Licitación Pública Nacional e Internacional
Proyecto “Red de Autopistas y Rutas Seguras. Proyecto PPP - Etapa 1”
Ley N° 27.328. Decreto Reglamentario N° 118/2017
Resolución N° 147-E/2018

CIRCULAR CON CONSULTA N° 1/2018

**Red de Autopistas
y Rutas Seguras PPP
Etapa I**

**CIRCULAR CON CONSULTA N° 1/2018
ANEXO**

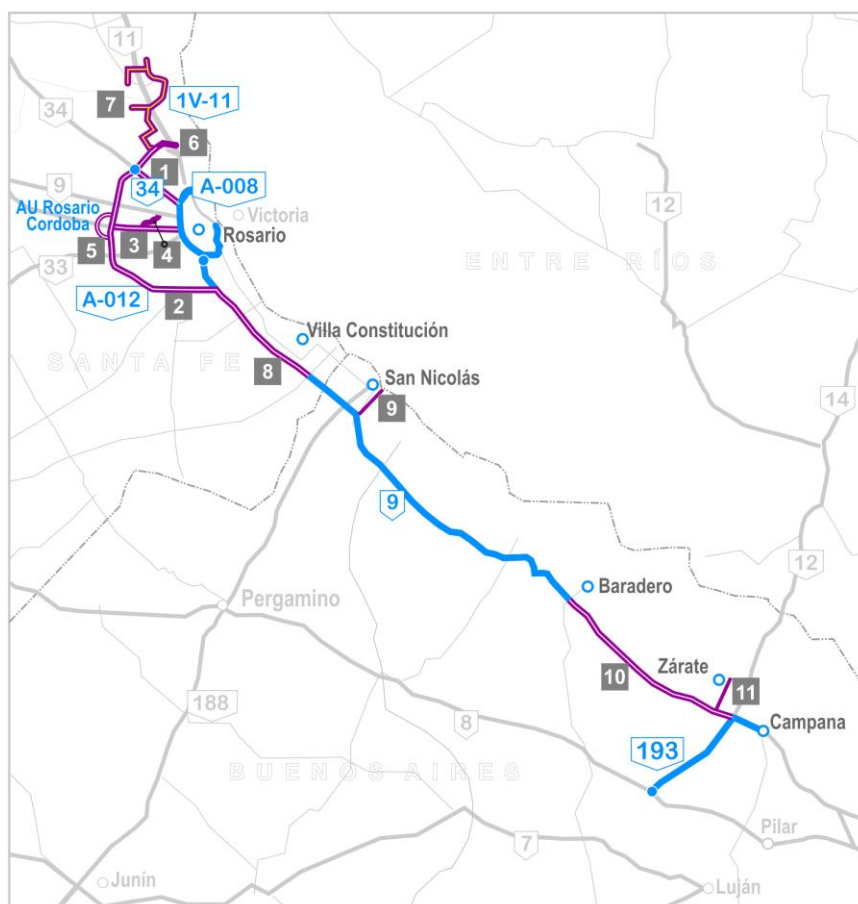
Consulta N° 5: “En la memoria descriptiva Corredor Vial E, pagina 3, en el cuadro obras a ejecutar en el corredor, las obra 6: Autopista RP N°16 entre la 9 y 21, se realiza esa obra?”

Respuesta a consulta N° 5: No, la obra mencionada no se encuentra incluida entre las OBRAS a ejecutarse por el CONTRATISTA PPP en el CORREDOR VIAL E. Se adjunta croquis con su corrección.

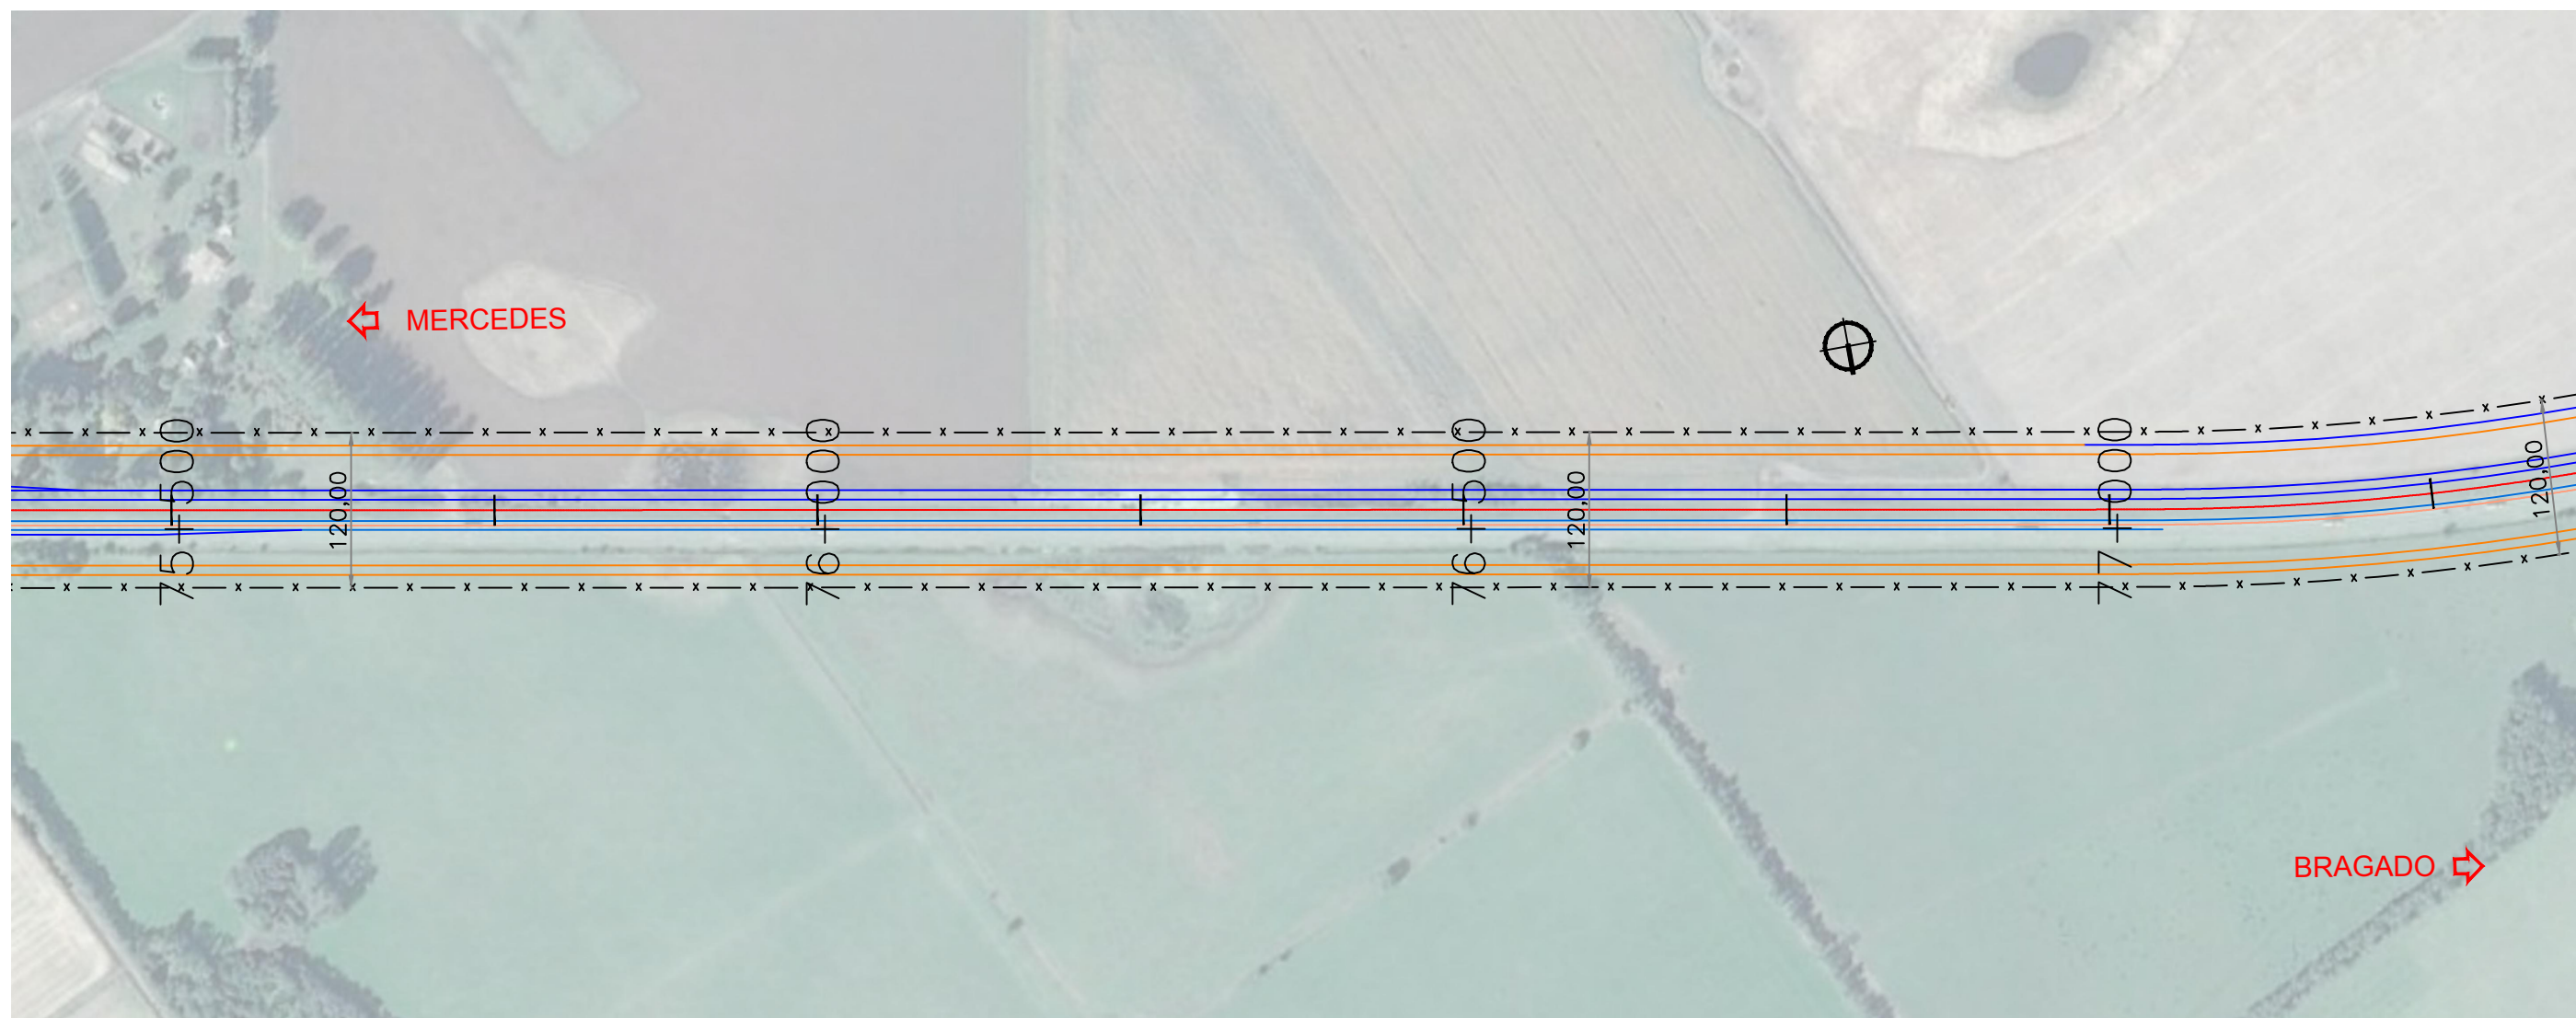
Consulta N° 14: *“Corredor A – Tramo Las Flores – Acceso a Prado, se indica en memoria Retorno tipo A en Km 219+811.42 pero no figura en planimetría, ¿corresponde el acceso?”*

Respuesta a consulta N° 14: No corresponde el acceso, debe eliminarse de la memoria descriptiva, dado que el mencionado retorno tipo A de progresiva Km 219+811,42 fue eliminado del proyecto, pues estaba muy cercano a otros dos distribuidores ubicados en progresiva km 215+532,40 y progresiva km 222+628,28.
